所内常設直流電源設備(3系統目) 本文 比較表

柏崎刈羽 6, 7号炉 (2022. 8. 23 提出)	女川 2号炉 適合性審査許可後完本	女川 2号炉 設置変更許可申請書 ※変更箇所のみ記載	差異理由
	<p>(3) 核燃料物質貯蔵用冷却設備の構造及び冷却能力</p> <p>(ii) 使用済燃料プールの冷却等のための設備</p> <p>使用済燃料プールの冷却機能又は注水機能が喪失し、又は使用済燃料プールからの水の漏えいその他の要因により当該使用済燃料プールの水位が低下した場合において使用済燃料プール内燃料体等を冷却し、放射線を遮蔽し、及び臨界を防止するために必要な重大事故等対処設備を設置及び保管する。</p> <p>使用済燃料プールからの大量の水の漏えいその他の要因により使用済燃料プールの水位が異常に低下した場合において、使用済燃料プール内燃料体等の著しい損傷の進行を緩和し、及び臨界を防止するために必要な重大事故等対処設備を設置及び保管する。</p> <p>使用済燃料プールの冷却等のための設備のうち、使用済燃料プールの冷却機能又は注水機能が喪失し、又は使用済燃料プールからの小規模な水の漏えいその他の要因により使用済燃料プールの水位が低下した場合においても使用済燃料プール内燃料体等を冷却し、放射線を遮蔽し、及び臨界を防止できるように使用済燃料プールの水位を維持するための設備とし</p>	<p>五 発電用原子炉及びその附属施設の位置、構造及び設備</p> <p>2号炉に関して記述を以下のとおり変更する。</p> <p>「ニ 核燃料物質の取扱施設及び貯蔵施設の構造及び設備」の記述を以下のとおり変更する。</p> <p>ニ 核燃料物質の取扱施設及び貯蔵施設の構造及び設備</p> <p>「(3) 核燃料物質貯蔵用冷却設備の構造及び冷却能力」について、「(ii) 使用済燃料プールの冷却等のための設備」の記述を以下のとおり変更する。</p> <p>(3) 核燃料物質貯蔵用冷却設備の構造及び冷却能力</p> <p>(ii) 使用済燃料プールの冷却等のための設備</p> <p>使用済燃料プールの冷却機能又は注水機能が喪失し、又は使用済燃料プールからの水の漏えいその他の要因により当該使用済燃料プールの水位が低下した場合において使用済燃料プール内燃料体等を冷却し、放射線を遮蔽し、及び臨界を防止するために必要な重大事故等対処設備を設置及び保管する。</p> <p>使用済燃料プールからの大量の水の漏えいその他の要因により使用済燃料プールの水位が異常に低下した場合において、使用済燃料プール内燃料体等の著しい損傷の進行を緩和し、及び臨界を防止するために必要な重大事故等対処設備を設置及び保管する。</p> <p>使用済燃料プールの冷却等のための設備のうち、使用済燃料プールの冷却機能又

第 5-1-2 図 原子炉冷却材圧力バウンズを減圧するための設備系統

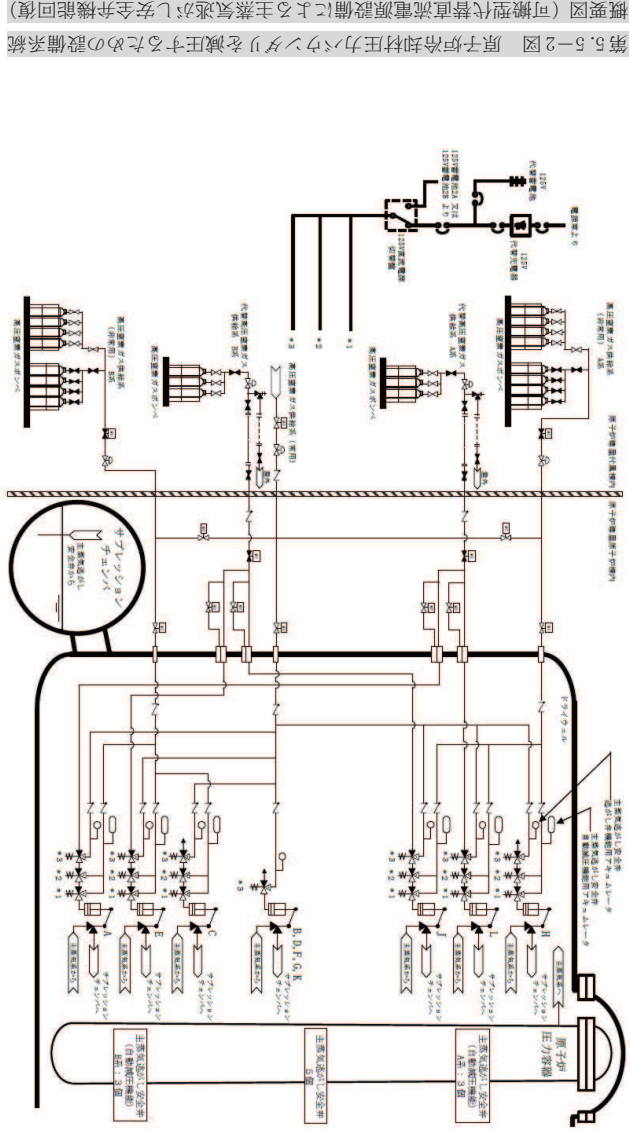
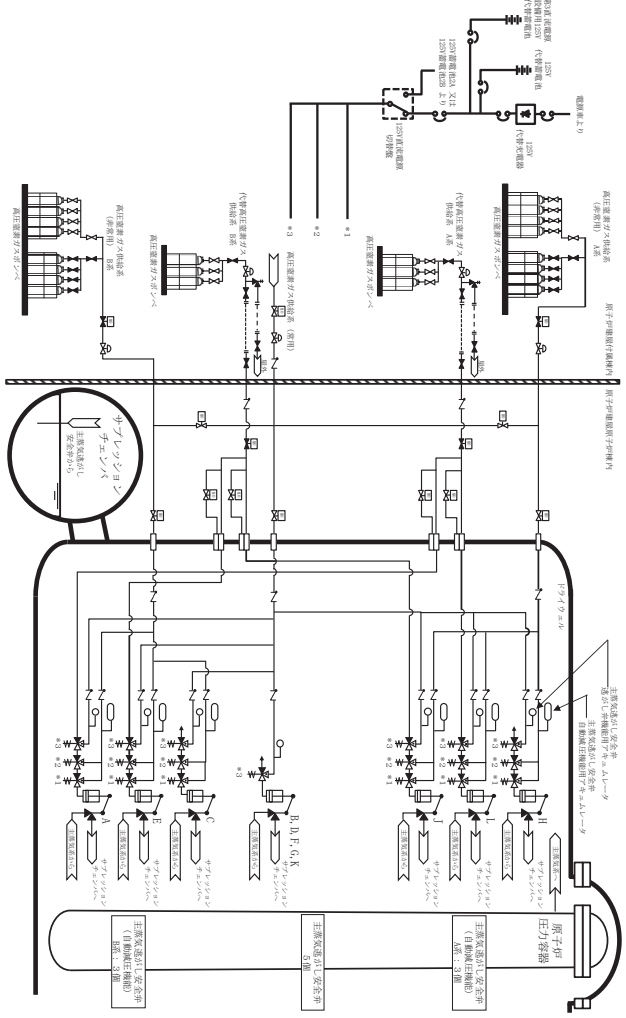
柏崎刈羽 6, 7号炉 (2022. 8. 23 提出)	女川 2号炉 適合性審査許可後完本	女川 2号炉 設置変更許可申請書 ※変更箇所のみ記載	差異理由
		<p>■第5.5-2図 原子炉冷却材圧力バウンダリを減圧するための設備系統概要図 (可搬型代替直流電源設備による主蒸気逃がし安全弁機能回復)」、 「第5.5-3図 原子炉冷却材圧力バウンダリを減圧するための設備系統概要図 (主蒸気逃がし安全弁用可搬型蓄電池による主蒸気逃がし安全弁機能回復)」を以下のとおり変更する。</p>

柏崎刈羽 6, 7号炉 (2022.8.23 提出)	女川 2号炉 適合性審査許可後完本	女川 2号炉 設置変更許可申請書 ※変更箇所のみ記載	差異理由
			設計の差異 ・系統構成の相違

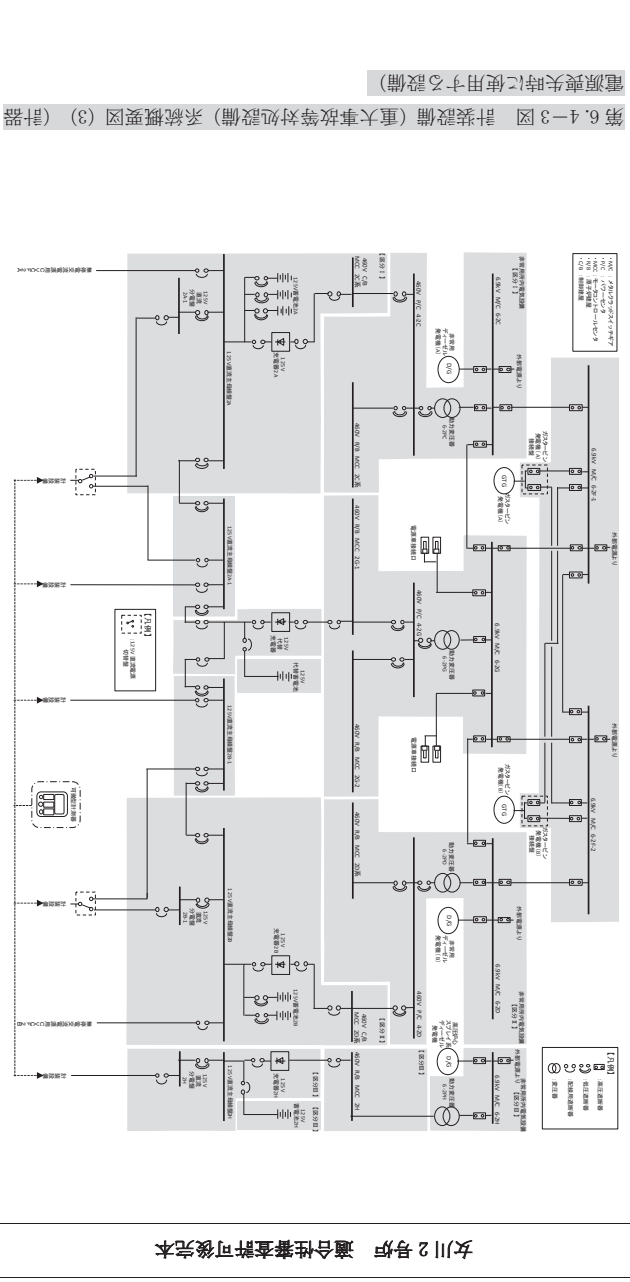
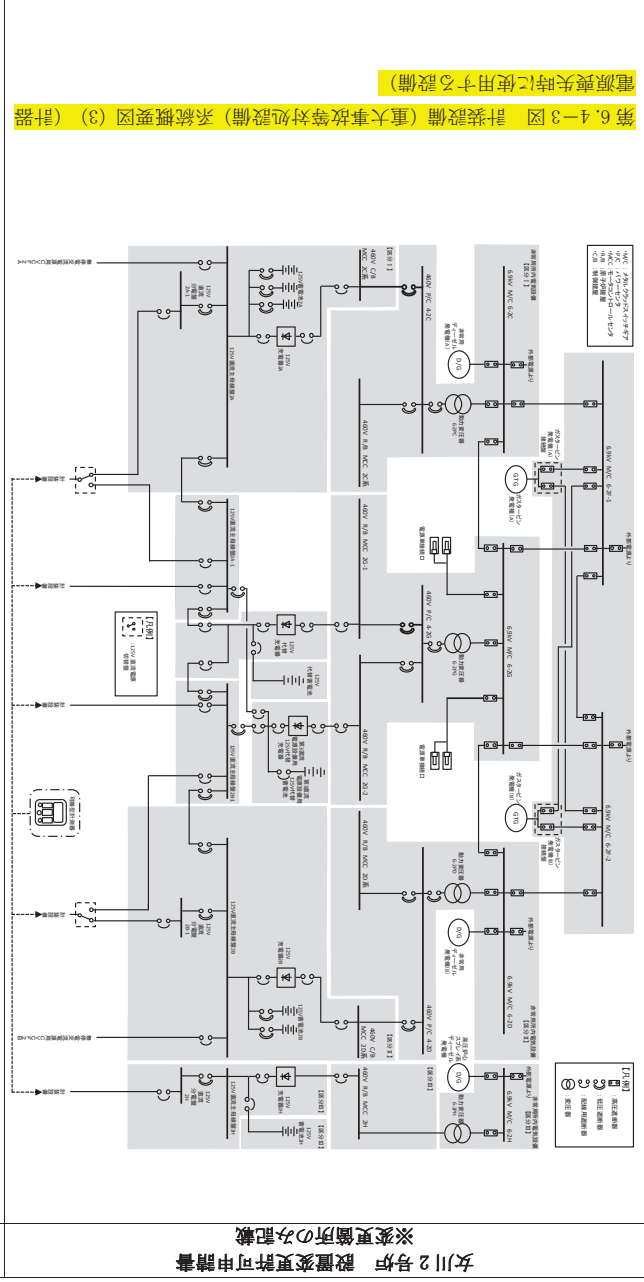
差異理由
設計の差異
・電源構成の相違

第 6.4-4 図 計装設備 (重大事故等対処設備) 系統概要図 (4) (計器)
電源喪失時に使用する設備)

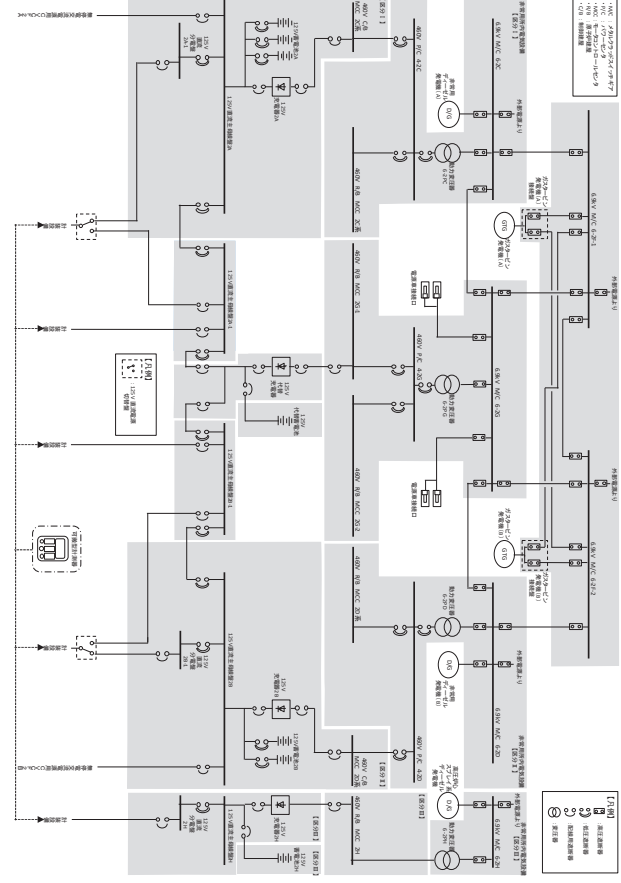
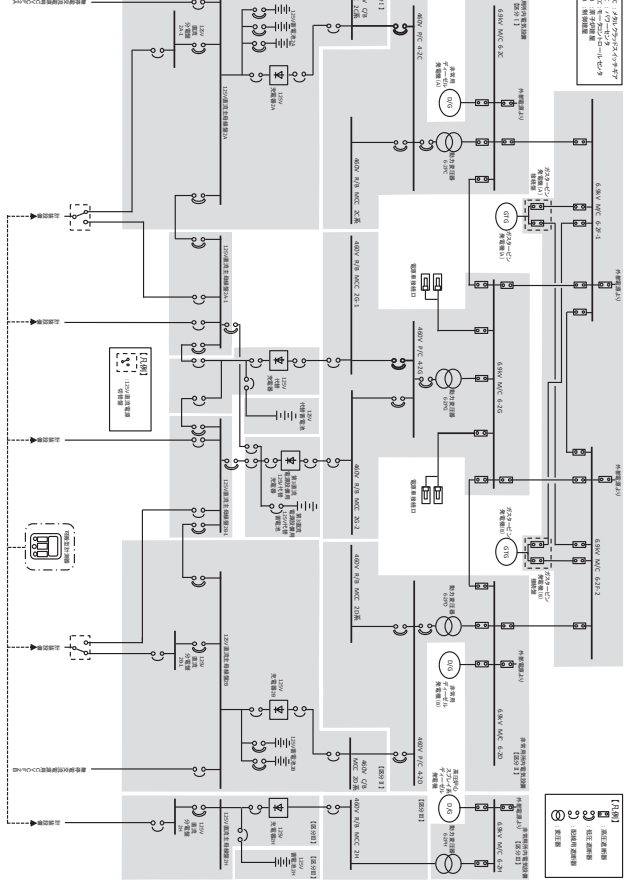
設計の差異
・電源構成の相違

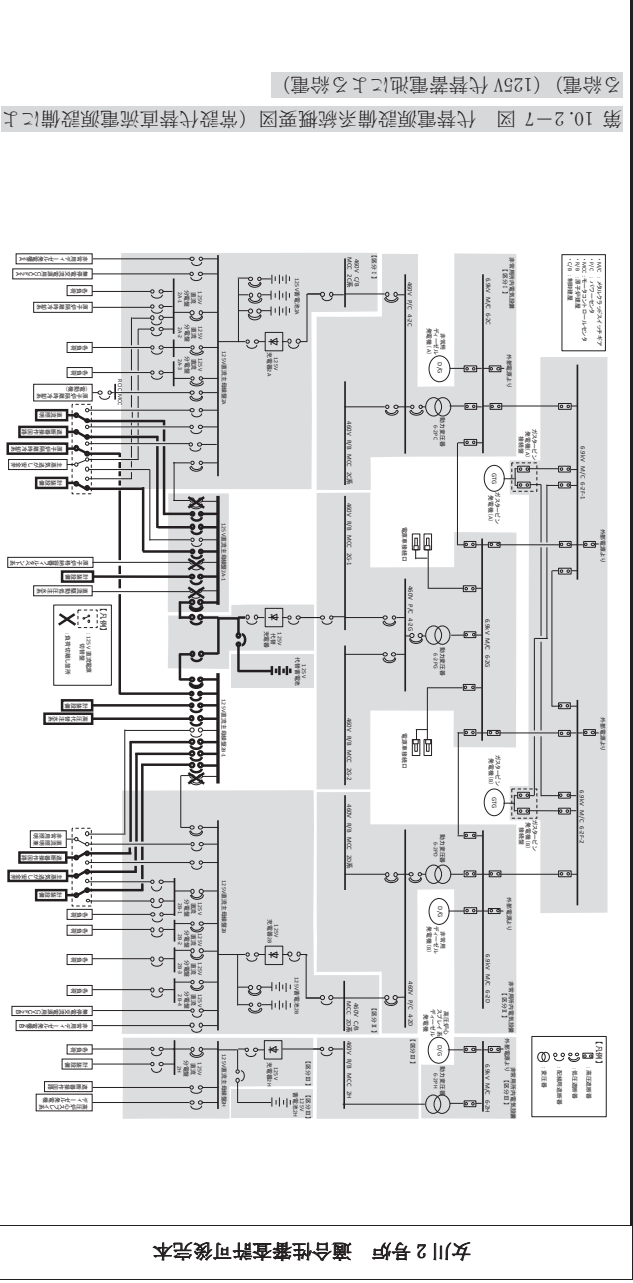
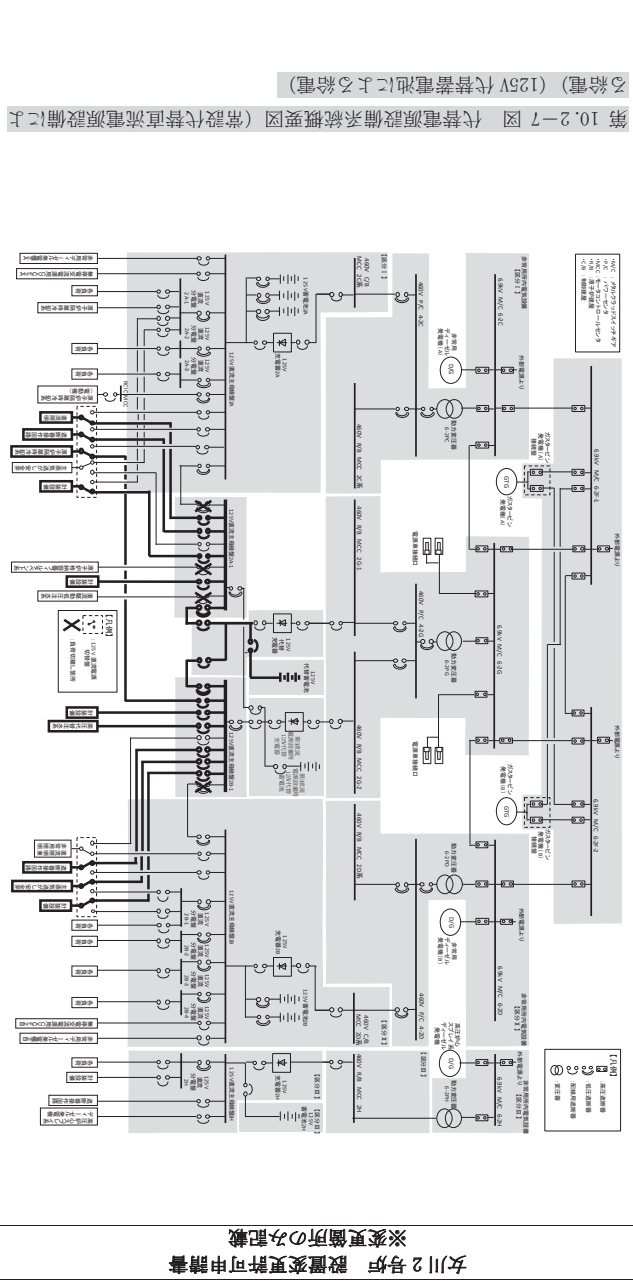
柏崎刈羽 6, 7 号炉 (2022. 8. 23 提出)	女川 2 号炉 適合性審査許可後完本	女川 2 号炉 設置変更許可申請書 ※変更箇所のみ記載	差異理由
			設計の差異 ・申請号炉及び電源構成の差異

第 10.2-10 図 代替電源設備系統概要図 (可搬型代替直流電源設備による給電)

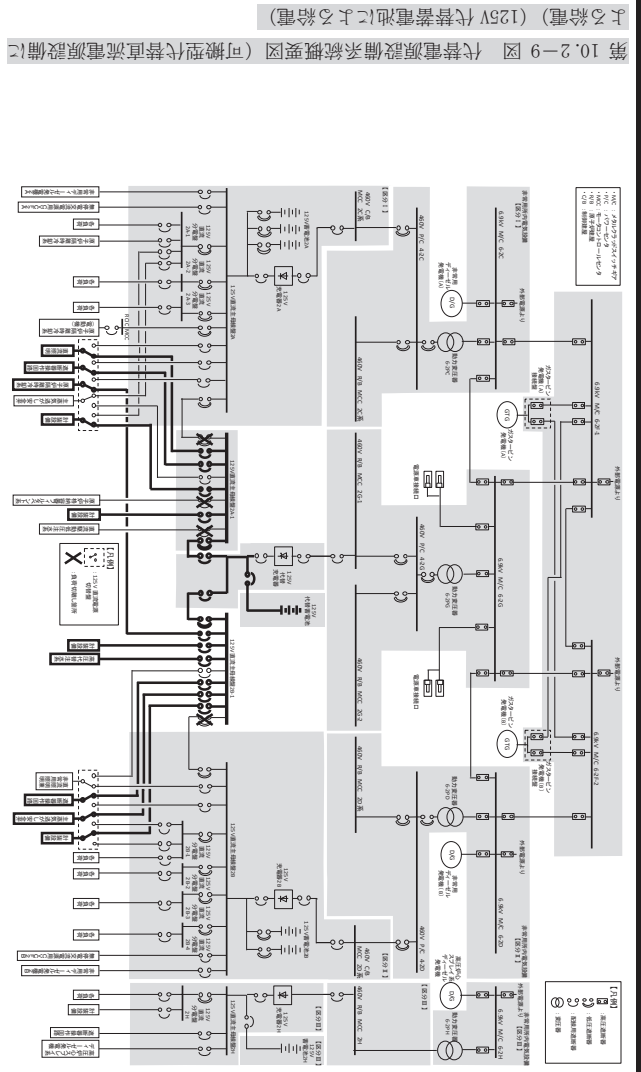
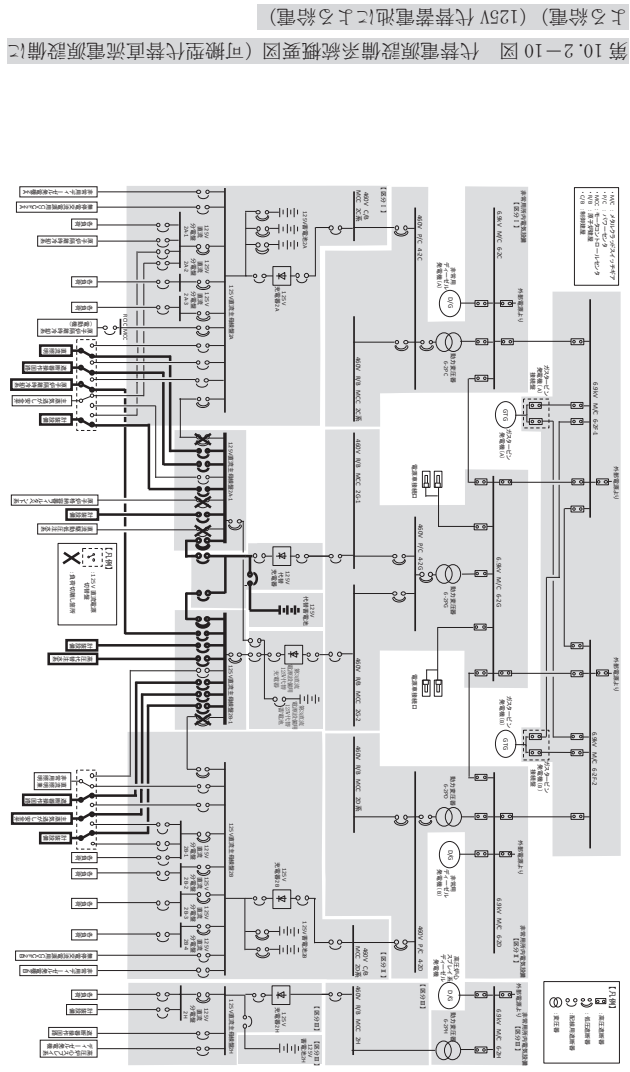
柏崎刈羽 6, 7号炉 (2022. 8. 23 提出)	女川 2号炉 適合性審査許可後完本	女川 2号炉 設置変更許可申請書 ※変更箇所のみ記載	差異理由
			設計の差異 ・電源構成の差異
